बिहार सरकार
पंचायती राज विभाग
कार्यालय आदेश

पत्रांक: 2प०/वि०-17-21/2025/373/प०रा० पटना, दिनांक 09/7/2026

राज्य के सभी ग्राम पंचायतों में पंचायत सरकार भवन का निर्माण निर्धारित अवधि में गुणवत्तापूर्ण कराये जाने हेतु राज्य सरकार कृत संकल्पित है। इस क्रम में स्थानीय क्षेत्र अभियंत्रण संगठन, भवन निर्माण विभाग एवं ग्राम पंचायत के माध्यम से पंचायत सरकार भवन का निर्माण कराया जा रहा है।

विषय:- कटिहार जिला के फलका प्रखंड अन्तर्गत भरसिया पंचायत में पंचायत सरकार
भवन के निर्माण के संबंध में।

चित्र 1) क) डक्ट क्षेत्र में वर्षा जल निकासी पाइप की सफाई एवं अवरोध मुक्त किए जाने के परिणाम का दृश्य एवं ख) मुख्य भवन के डक्ट भाग के नीचे क्षतिग्रस्त ईंट कार्य भरामत का फोटो।

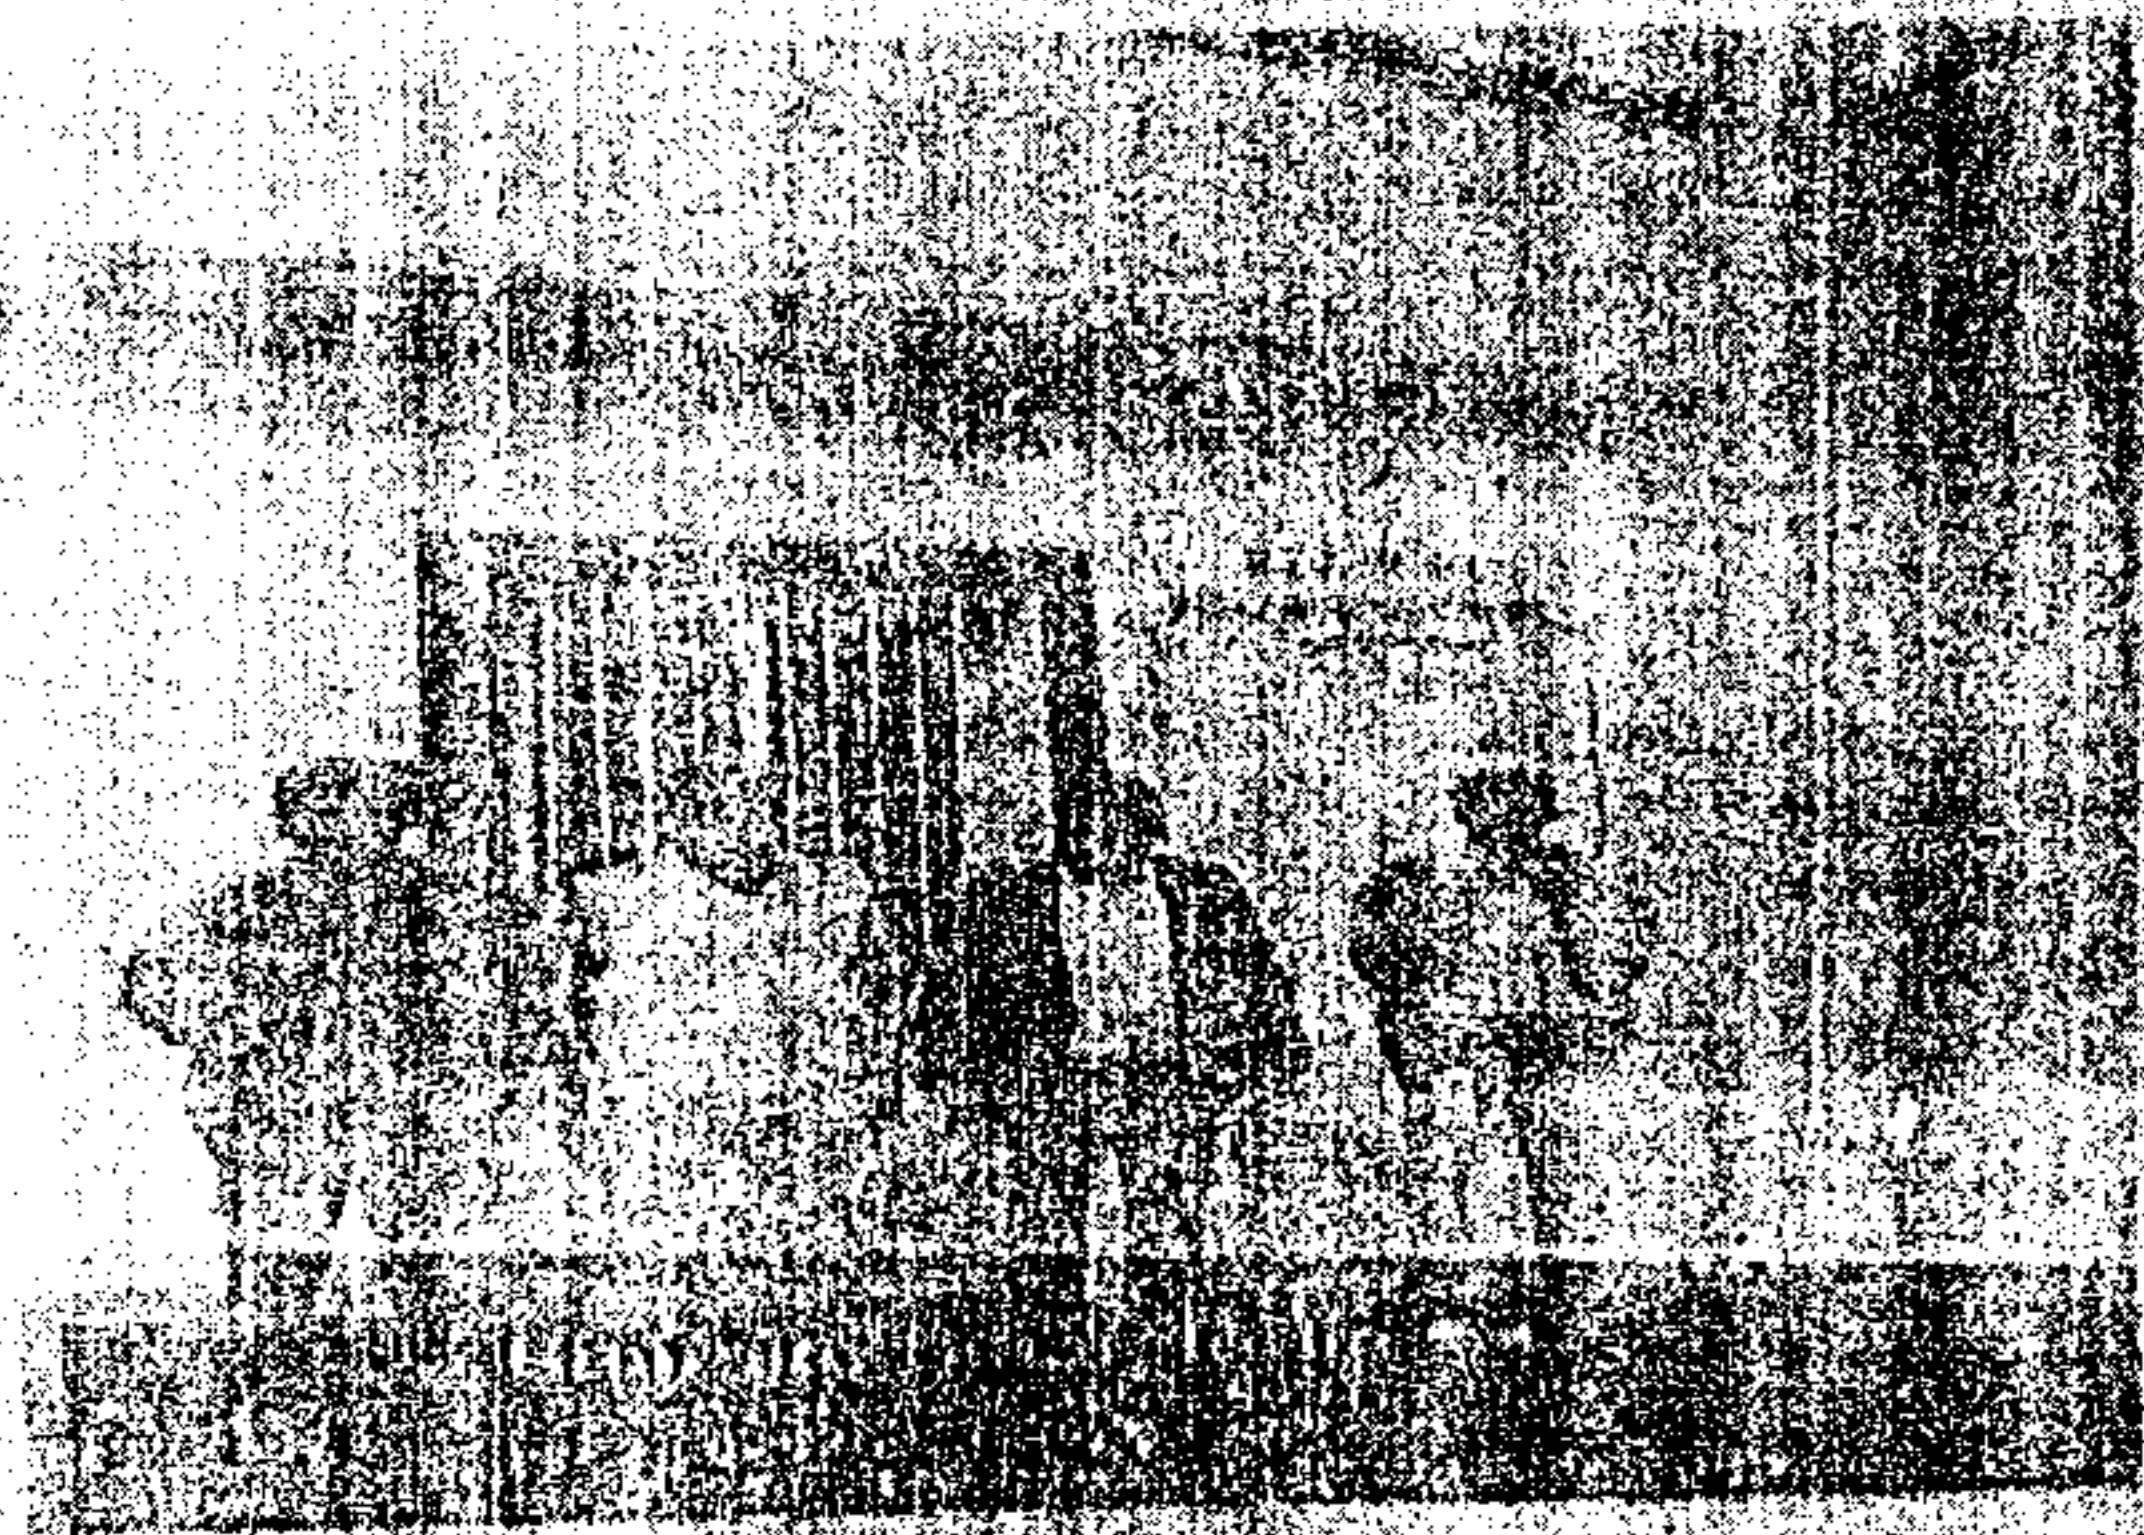
उपर्युक्त विषय के संबंध में कहना है कि पंचायत सरकार भवन, भरसिया का कार्य संवेदक Topline Infra Projects Pvt. Ltd. को आवंटित किया गया है। जिसका निर्माण कार्य जुलाई 2025 में पूर्ण हो चुका है एवं भवन तीन वर्षों तक Defect Liability Period (DLP) में है। दिनांक- 05.10.2025 को भवन के निरीक्षण के क्रम में मुख्य भवन के Duct वाले भाग जिसमें Rain Water Pipe को Cover किया गया है, का नीचे का Brick Work का कुछ आंशिक भाग में छुटि पाया गया जिसके फलस्वरूप दिनांक- 06.10.2025 को संवेदक को इस कार्यालय से उचित छुटि को ठीक करने हेतु पत्र दिया गया है। ज्ञातव्य हो कि Duct वाला भाग मुख्य भवन के Structure का मुख्य भाग नहीं है ये केवल Rain Water Pipe को Cover करने हेतु दिया गया है। वर्तमान समय में उचित छुटि को SBD के सुसंगीत कंडिकाओं के तहत ठीक करा दिया गया है।
